**Verslag huishoudelijke elektrische installatie op laagspanning en zeer lage spanning****Algemeen:**

Referentie: 009-20260901-01	Datum controle: 01/09/2026
Keurder: 009

Eigenaar: Bruno	EAN-code: Onbekend
Adres installatie: Begoniastraat 34, 1730 - Asse	Nummer teller(s): 1sag1105120268
	Distributienetbeheerder installatie: Fluvius
Datum uitvoering installatie: ☒ Vóór 01/10/1981 ☐ Tussen 01/10/1981 en 01/06/2020 ☐ Vanaf 01/06/2020	
Type: ☒ Wooneenheid ☐ Niet-huishoudelijk ☐ PV ☐ Batterij ☐ Laadpaal

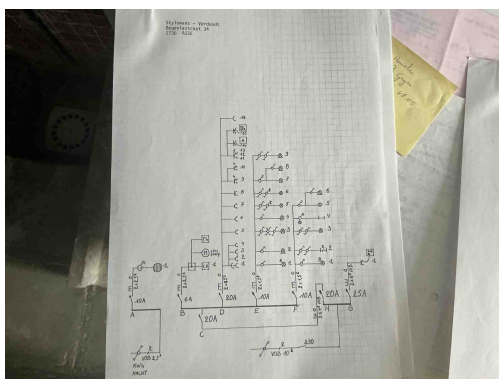
Inbreuk(en):

S04 - De spanning en/of de aard van de stroom is niet vermeld op het ééndraadsschema (Boek 1: 3.1.2.1).

S32 - Niet alle verplichte gegevens staan op het ééndraadsschema (Boek 1: 3.1.2.2).

Opmerking: Kabeltype, type diff

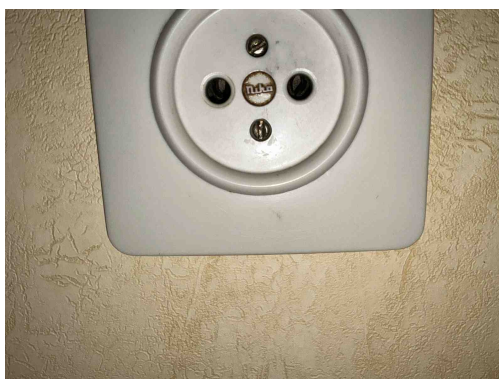
Inbreuk(en):

D05 - Er is geen ondergeschikte differentieelstroominrichting van maximum 30 mA geplaatst voor de beveiliging van de ruimte(n) die een badkuip en/of douche bevatten (Boek 1: 4.2.4.3).

D26 - Er is geen ondergeschikte differentieelstroominrichting van maximum 30 mA geplaatst voor de beveiliging van wasmachine/afwasmachine/droogkast (Boek 1: 4.2.4.3.b).

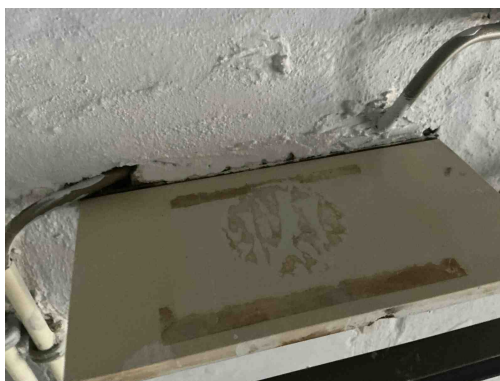
Inbreuk(en):

T11 - De contactdozen waarvan de toegekende stroomsterkte maximaal 16A en de toegekende spanning maximaal 250V bedraagt en niet bedoeld zijn voor de voeding van een of meerdere verbruikstoestellen voor een specifiek doel en niet geplaatst zijn in of op schakel- en verdeelborden, beschikken niet of IPXX-D (incl. gemeenschappelijke delen residentieel geheel) (Boek 1: 4.2.2.3/5.3.5.2).

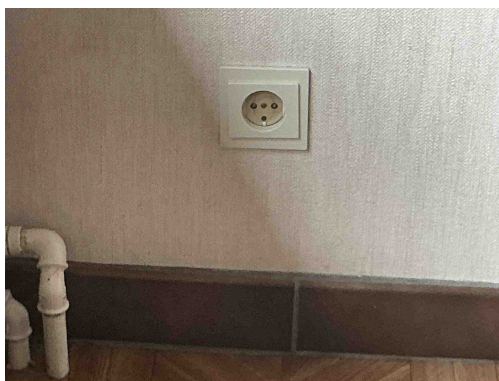
Inbreuk(en):

B17 - De voedingsspanning is niet op elk bord vermeld (Boek 1: 3.1.3.3).

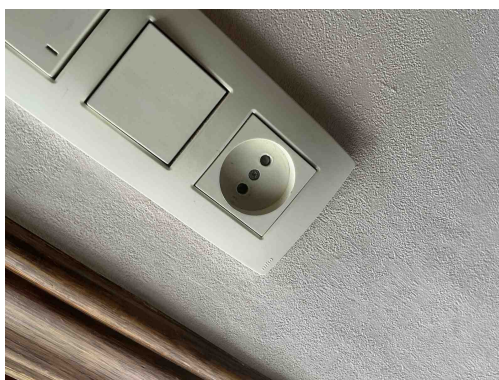
Inbreuk(en):

A20 - Er bevindt zich een contactdoos zonder beschermingsgeleider in de elektrische installatie. Deze is niet geplaatst achter een differentieelstroombeschermingsinrichting met grote (max. 30mA) of zeer grote (max. 10mA) gevoeligheid.

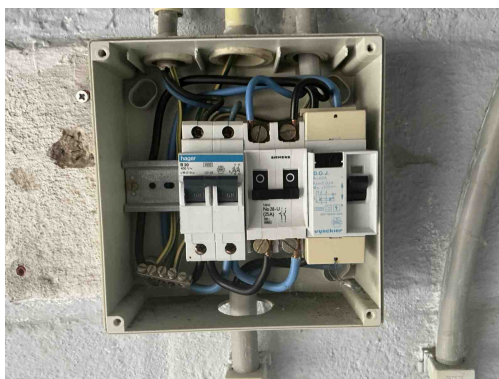
Inbreuk(en):

A20 - Er bevindt zich een contactdoos zonder beschermingsgeleider in de elektrische installatie. Deze is niet geplaatst achter een differentieelstroombeschermingsinrichting met grote (max. 30mA) of zeer grote (max. 10mA) gevoeligheid.
